1. INFORMACIÓN DE REFERENCIA

1.1 CONCEPTO TÉCNICO No. CT:	**7252**
1.2 ÁREA:	Análisis y Mitigación del Riesgo
1.3 COORDINACIÓN:	Estudios y Conceptos Técnico
1.4 REFERENCIA CRUZADA RADICADO FOPAE:	2013ER25401
1.5 RESPUESTA OFICIAL No.	RO-68255

2.1 SOLICITANTE:	Curaduría Urbana No.4 – Arquitecta Patricia Rentería Salazar
2.2 PROYECTO:	Vivienda
2.3 LOCALIDAD:	5 - Usme
2.4 UPZ:	59 – Alfonso López
2.5 BARRIO O SECTOR CATASTRAL:	Puerta al Llano
2.6 DIRECCIÓN:	Carrera 8A Bis Este No.108-06 Sur/ Carrera 8B Bis Este No.114A-06 Sur (**)
2.7 CHIP:	AAA0146UFRU
2.8 MANZANA CATASTRAL:	11
2.9 PREDIO CATASTRAL:	18
2.10 ÁREA (Ha):	0.012473 (*)
2.11 FECHA DE VISITA:	Febrero 7 de 2014

Fotografías 1 y 2. Predio donde se desarrollará el proyecto de la Carrera 8A Bis Este No.108-06 Sur, en el barrio Puerta del Llano de la localidad de Usme. Por otra parte, se muestra la valla informativa de la Curaduría Urbana No.4.

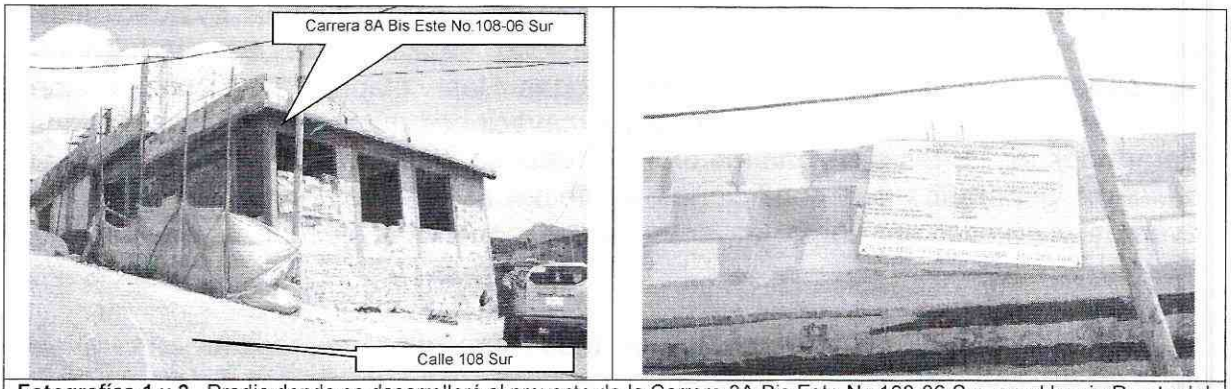
De acuerdo a la inspección visual realizada durante la visita técnica en el predio se encontró una edificación de dos (2) niveles en etapa de construcción, construida con mampostería de bloque de arcilla y sistema estructural aporticado. Las viviendas vecinas construidas con mampostería de ladrillo y bloque de arcilla parcialmente confinadas con vigas y columnas de concreto reforzado no

evidencian fallas de tipo estructural, ni daños que permitan inferir la presencia de procesos de inestabilidad geotécnica activos de carácter local dentro del área del proyecto. Sin embargo, con el fin de preservar las construcciones existentes, se recomienda para la construcción del proyecto, realizar análisis de estabilidad de las intervenciones de tal forma que se garanticen factores de seguridad no solo para el proyecto sino para las construcciones e infraestructura adyacente.

Es importante anotar, que en el momento de la visita no se observaron procesos de remoción en masa activos de carácter local ni general del terreno, ya que no se encontraron evidencias de ellos en la zona de influencia del proyecto.
